Die Planungswerkstatt Nord fand am 28. Oktober von 17.00 bis 19.15 Uhr im Sportlerheim des Kummerfelder SV statt.

Nachfolgend werden alle relevanten Wortmeldungen und Hinweise aufgeführt sowie die gestellten Fragen inkl. Antworten zusammengefasst.

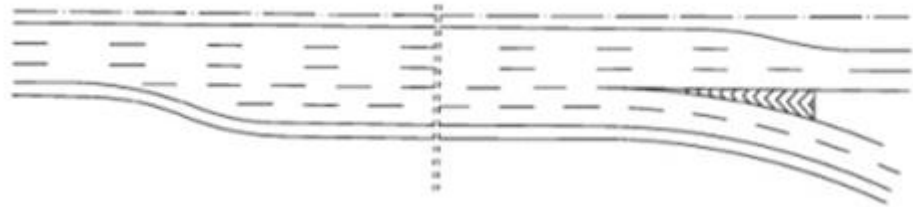
| Tagesordnungspunkt | Fragen / Anmerkungen / Hinweise |
|--------------------|--|
| | <p>Antwort, Dr. Zierke: Flucht- und Rettungswege werden selbstverständlich miteinbezogen und im neuen Querschnitt gewährleistet.</p> <p><i>Frage/Hinweis 15: Seit etwa 15 Jahren versucht die Gemeinde Kummerfeld, die Geschwindigkeit auf 80 km/h für Lkw und 100 km/h für Pkw zu reduzieren – passiert ist bis heute noch nichts. Gibt es eine Möglichkeit, dass eine entsprechende Anpassung im Zuge der A-23-Erweiterung erfolgt?</i></p> <p>Antwort, Dr. Zierke: Für die zulässige Höchstgeschwindigkeit sind nicht wir zuständig, sondern einzig und allein die Verkehrsbehörde. Wichtig zu verstehen ist aber, dass die zulässige Höchstgeschwindigkeit für die Berechnung des Lärmschutzes entscheidend ist. Wir rechnen im Moment mit einer Richtgeschwindigkeit von 130 km/h. Bei Lkw setzen wir sogar einen Wert von 90 km/h an, obwohl sie nur 80 km/h fahren dürfen – rechnen im Zweifel also sogar vorteilhaft für den Lärmschutz. Sollte die Strecke nun beispielsweise auf 100 km/h begrenzt werden, würden wir unsere Berechnungen anpassen, was wiederum Auswirkungen auf die Höhe der Lärmschutzwände haben könnte. Einen verbesserten Schutz bezogen auf die Grenzwerte würde es somit nicht geben.</p> <p><i>Ergänzung: Verstehe ich es also richtig, dass es nach Fertigstellung der Autobahn erst einmal keine Geschwindigkeitsbegrenzung gibt?</i></p> <p>Antwort, Dr. Zierke: In welchem Ausmaße Geschwindigkeitsbegrenzungen, Stau-Warn-Systeme oder ähnliche Instrumente Anwendung finden, wird sich erst zu einem späteren Zeitpunkt zeigen.</p> |
